# Spanarm 534 0325 10

## Verbeterde weergave van de markeringen

Artikelnr.: 534 0325 10

Fig 4: Links, oude bouten M8x40 mm  
Rechts, nieuwe bouten M8x30 mm

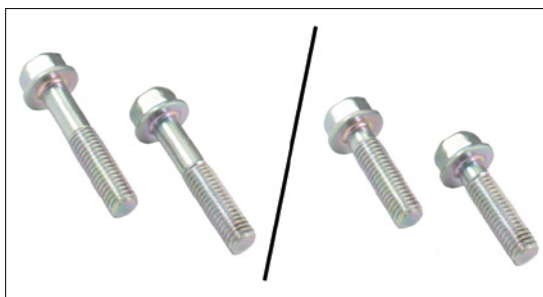
Vanwege de gewijzigde maten van de bevestigingspunten is ook de lengte van de bevestigingsbouten gewijzigd. De bouten M8x40 mm van de oude uitvoering kunnen niet meer worden gebruikt bij de gemodificeerde spanarm. Ze moeten worden vervangen door de bijgevoegde bouten M8x30 mm (Fig. 4).

**Bij de montage van de gemodificeerde spanarm moet u altijd de bijgevoegde bouten gebruiken.**
